**Avis de la Mission Régionale d'Autorité environnementale  
Nouvelle-Aquitaine formulé à l'occasion de la présentation  
d'un projet de parc photovoltaïque au sol  
à Miossens-Lanusse (64)**

n°MRAe 2024APNA02

dossier P-2023-15018

**Localisation du projet :** Commune de Miossens-Lanusse (64)  
**Maître(s) d'ouvrage(s) :** Société Total Énergie Renouvelable France  
**Avis émis à la demande de l'Autorité décisionnaire :** Le préfet des Pyrénées-Atlantiques  
**En date du :** 14 novembre 2023  
**Dans le cadre de la procédure d'autorisation :** Permis de construire  
L'Agence régionale de santé et le préfet de département au titre de ses attributions dans le domaine de l'environnement ayant été consultés.

Plan masse – extrait étude d'impact page 35.

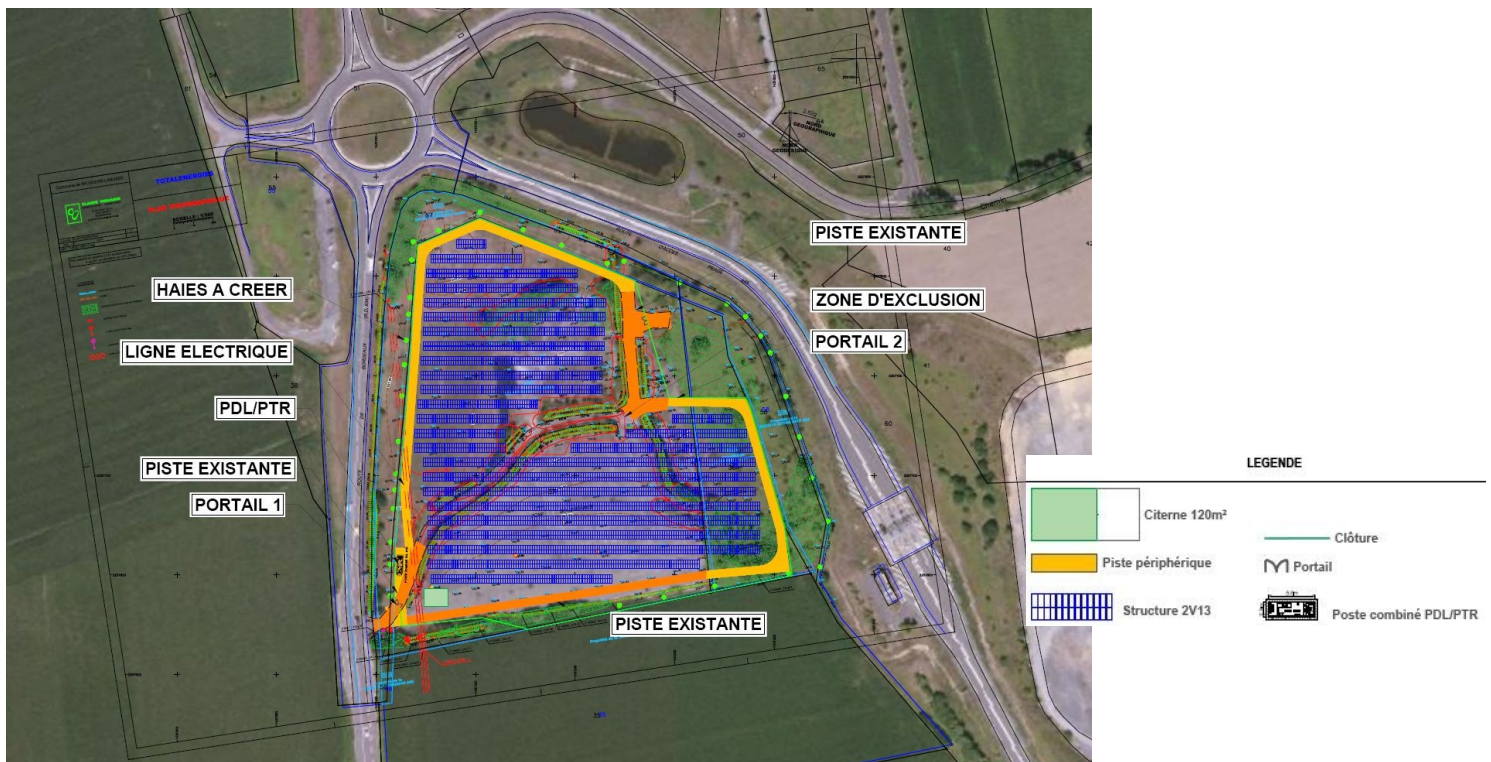
La MRAe recommande de réévaluer les impacts du projet une fois le choix définitif du type de panneaux et nombre de modules à installer; étant précisé que la surface des panneaux sur l'ensemble de la zone photovoltaïque, indiquée dans l'étude d'impact, se situe entre 7400 m<sup>2</sup> et 27750 m<sup>2</sup> pour une production énergétique efficiente;
